COMMUNE DE
VILLENEUVE

Maison de Ville Site de la Poterlaz

Mandats d'étude parallèles

Rapport du collège d'expert·e·s

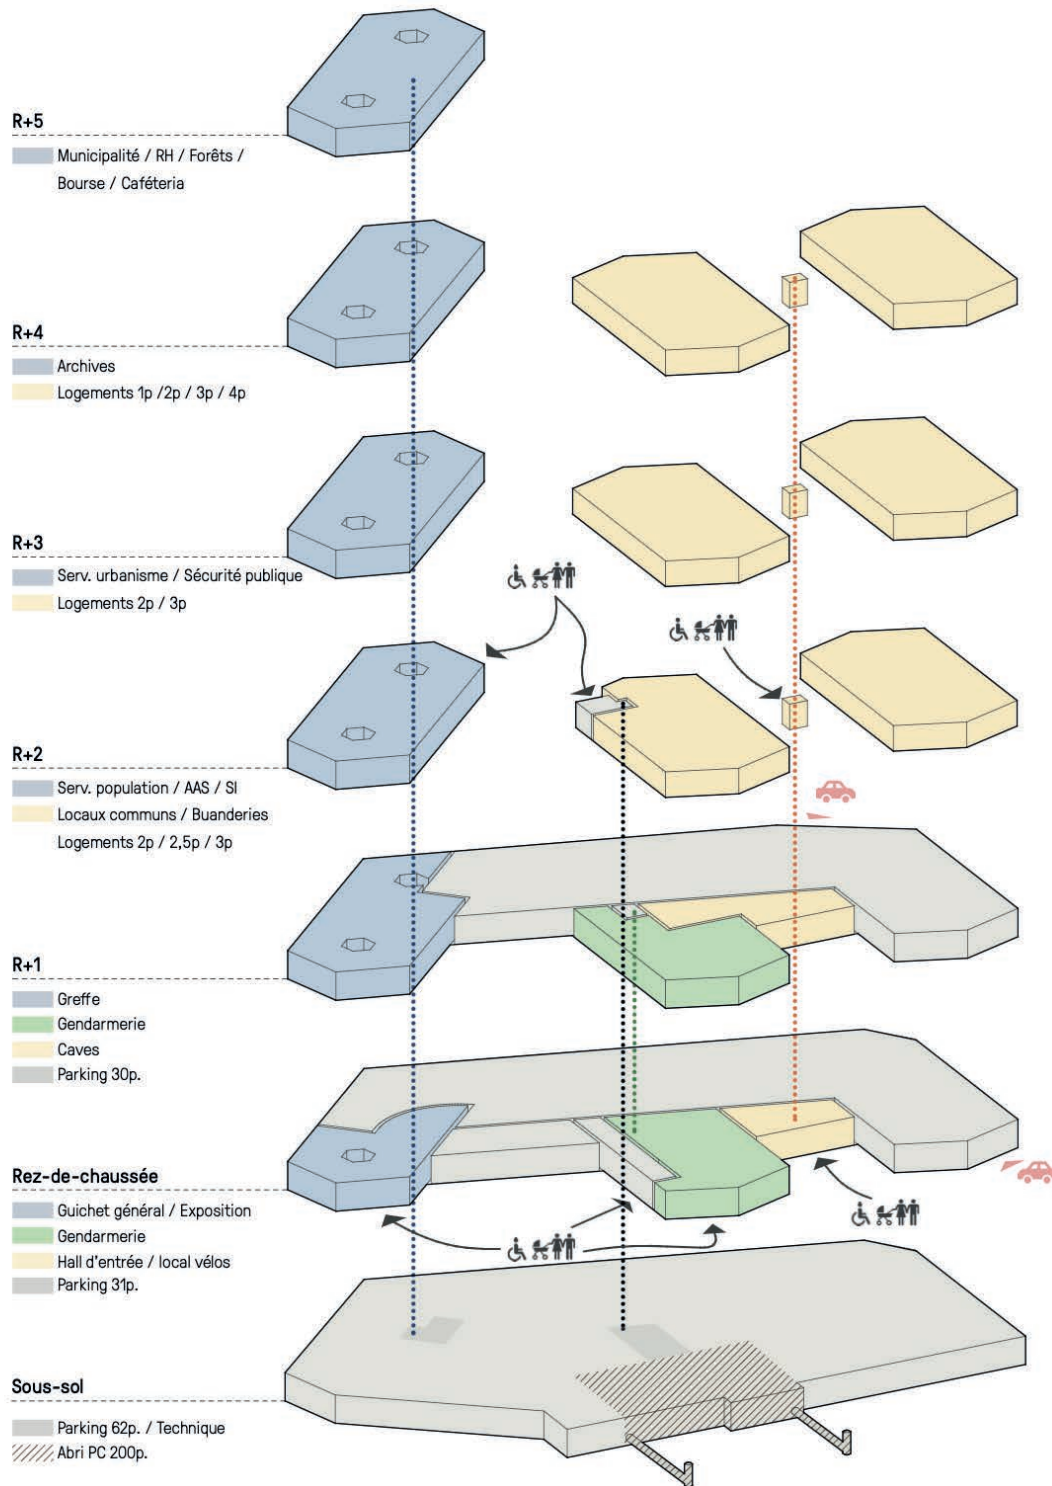
Le volume arrière du parking hors-sol présente un intérêt particulier : avec ses 2 entrées, il se scinde en 2 garages distincts, l'un public, l'autre plus privé pour la

gendarmerie et les logements. L'accès, directement depuis le pont, est astucieux, mais jugé accidentogène par les usagers. Une partie du garage privatif se trouve en façade. Cela pourrait permettre de bénéficier d'un peu de lumière et de ventilation naturelles. Son assimilation à une façade de bureau reste, même si elle offre une possibilité de réversibilité compréhensible. L'abri PC est habilement intégré dans le parking en sous-sol. La partie restante du parking demeure figée dans sa fonction.

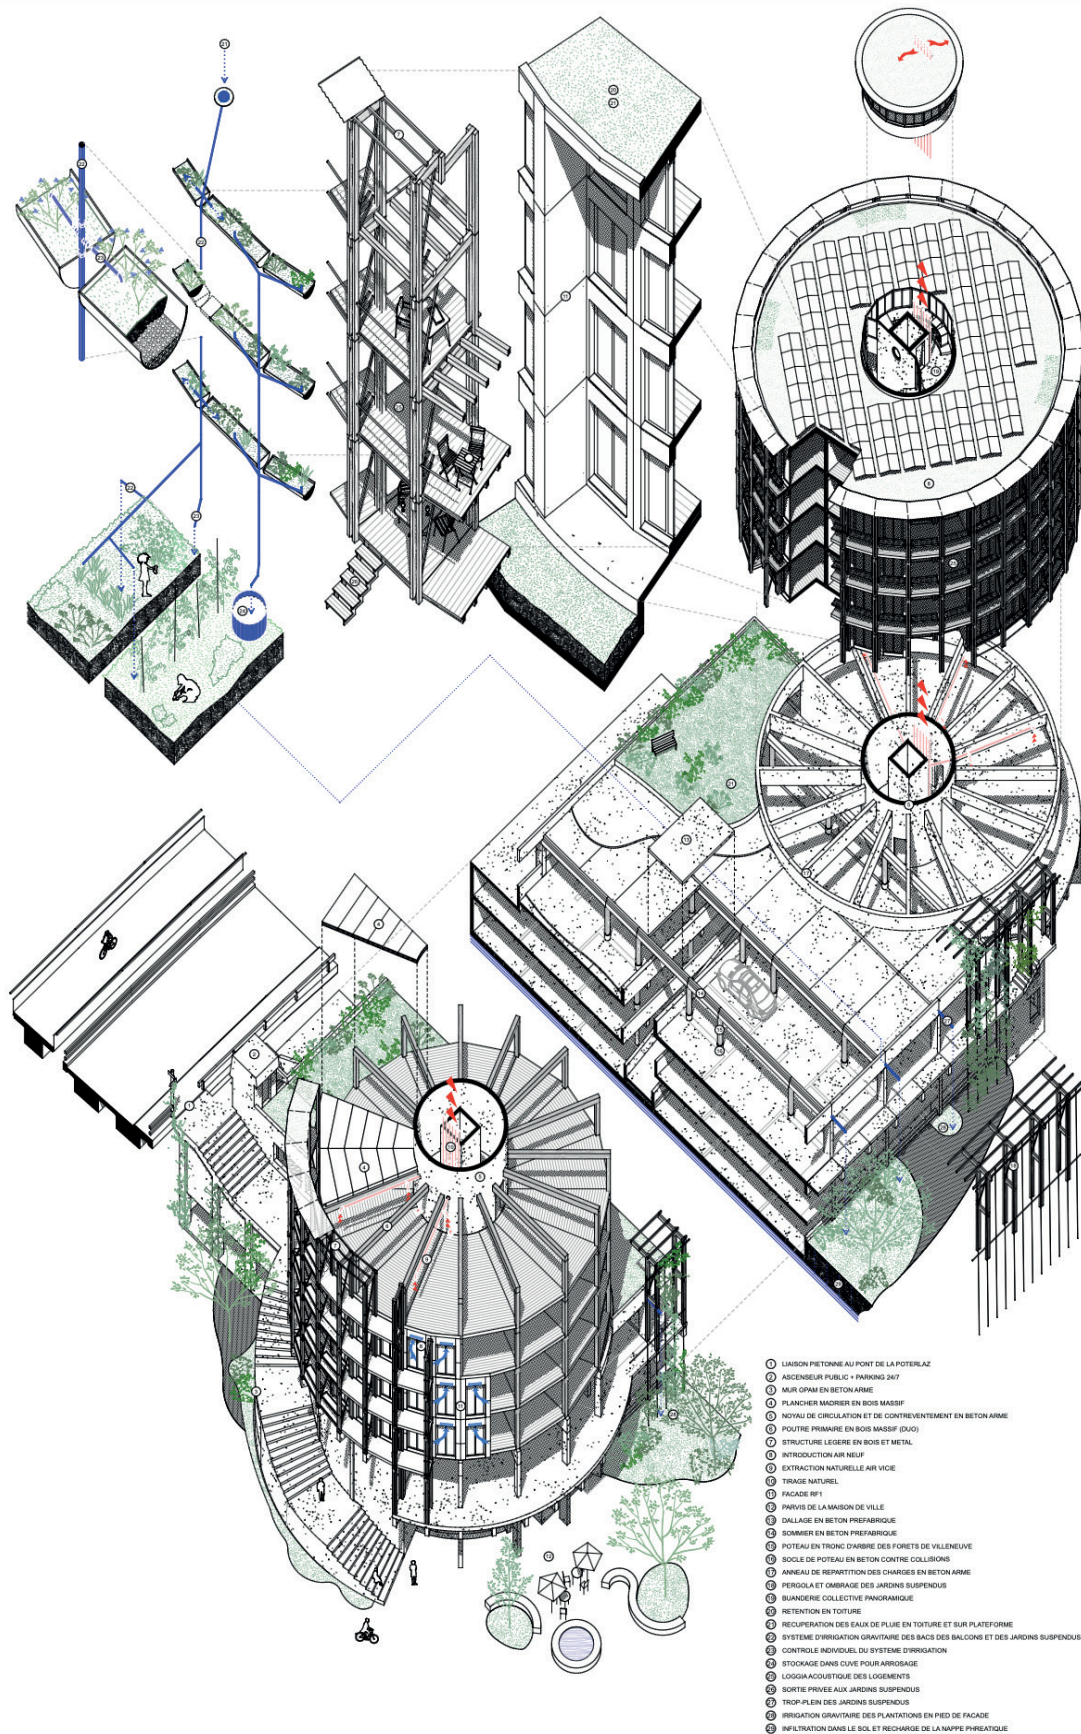
duit une transparence qui désacralise les volumes cylindriques, un aspect particulièrement apprécié par le collège d'expert-e-s.

Le volume nord, dédiée à la Maison de Ville, offre des espaces de bureaux lumineux et qualitatifs, conçus pour garantir confort et flexibilité. Le rez-de-chaussée accueille à la fois l'entrée principale et un espace d'exposition, favorisant la convivialité et l'ouverture vers l'extérieur. Les surfaces destinées à l'administration restent modulables, permettant d'adapter les espaces dans le temps. Le collège d'expert-e-s a particulièrement apprécié l'implantation de la cafétéria des collaborateurs sur la plateforme végétalisée, qui constitue un lieu de pause calme et agréable. Pour ce volume, le même principe de façade est repris, cette fois avec une fonction de coursives d'entretien.
